Projet : DAEU

Titre de la pièce : Compléments en réponse au courrier du service instructeur daté du 19/11/2024, référencé 2024/0630 – Site Lhyfe de Bessières

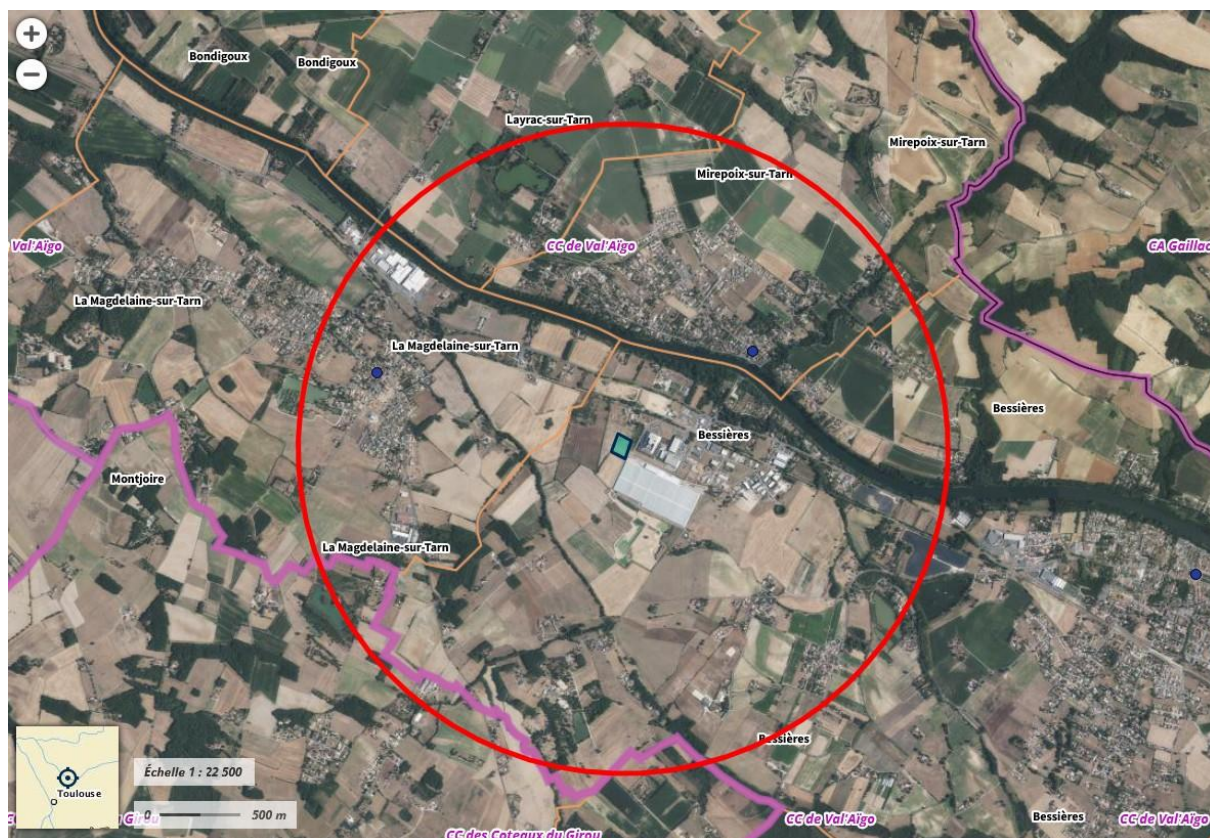
Renseigner le rayon d'affichage ainsi que les communes concernées par la consultation du public.

Dans le préambule de l'étude d'incidence et de son RNT (« DAEU_LHYFE BESSIERES_PJ 05_Etude d incidence » & « DAEU_LHYFE BESSIERES_PJ 05_RNT Etude d incidence ») ont été rajoutés les éléments ci-après :

Carte présentant les communes concernées par l'enquête publique du dossier (communes présentes dans un rayon de 2 km à compter des limites de propriétés du site Lhyfe Bessières, conformément à la nomenclature ICPE fixant à 2 km minimum le rayon de consultation des installations soumises à autorisation pour la rubrique n°4715) :
